**INFRASTRUTTURE FERROVIARIE STRATEGICHE DEFINITE DALLA LEGGE
OBIETTIVO N. 443/01
LINEA AV/AC TORINO – VENEZIA Tratta VERONA – PADOVA
Lotto funzionale Verona – Bivio Vicenza
PROGETTO ESECUTIVO
PRESIDI ANTI-RUMORE/VIBRAZIONI
BARRIERA ANTIRUMORE DA PROGR. 33+721.256 A PROGR. 33+896.250
LATO DX
GENERALE
Relazione di confronto P.D. / P.E.**

GENERAL CONTRACTOR 		ALTA SORVEGLIANZA 				
Relazione di confronto P.D. / P.E.	Progetto IN17	Lotto 12	Codifica Documento EI2 RO BA 78 0 0 002	Rev. A	Foglio 2 di 4

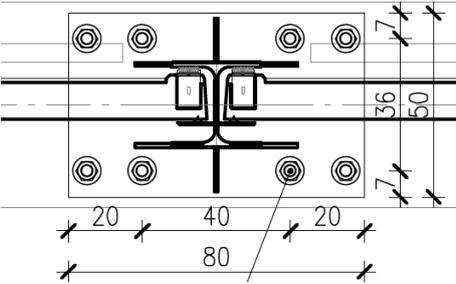
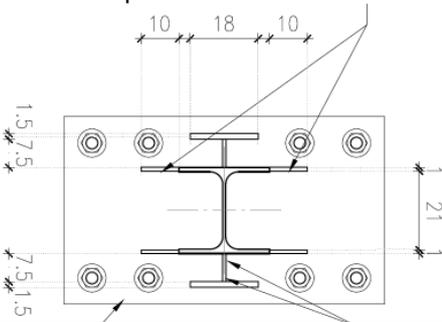
CODICE	LUNGHEZZA TOTALE (m)					SUDDIVISIONE TRATTI	LUNGHEZZA SINGOLI TRATTI (m)		PROGRESSIVA (km)		TIPOLOGIA																		
									INIZIO	FINE																			
		BA78-F01	159	BA78-F01	159			33+722	33+881	VIADOTTO																			
SOTTO TRATTA	PROGRESSIVA		FONDA CORDOLO																										
	INIZIO	FINE	TIPOLOGIA																										
	F01	33+721.256	33+896.256	CORDOLO su Viadotto																									
Irrigidimenti	<p>Nel PD, sono previsti irrigidimenti realizzati tramite piatti per un'altezza pari a 125cm.</p> 	<p>A seguito delle analisi dinamiche svolte sul tipologico di montante adottato per barriera H=3.75, si propongono irrigidimenti a "T" per un'altezza pari a 175cm.</p>

Tirafondi	Si prevede l'utilizzo di 4+4 tirafondi M30 classe 10.9	A seguito dell'analisi strutturale del collegamento, risulta necessario l'utilizzo di 4+4 tirafondi M30 classe 8.8.
Piastra di base	Le dimensioni della piastra di base sono 500x800x45mm.	Per garantire una distanza minima tra tirafondi e bordo esterno della piastra di base (75mm), si utilizza una piastra di dimensioni 850x500x40.
Dima recuperabile	Non si prevedono dime recuperabile per il posizionamento dei tirafondi.	Si prevede l'utilizzo di una dima recuperabile per il posizionamento dei tirafondi, prima del getto del cordolo della sezione dell'impalcato.
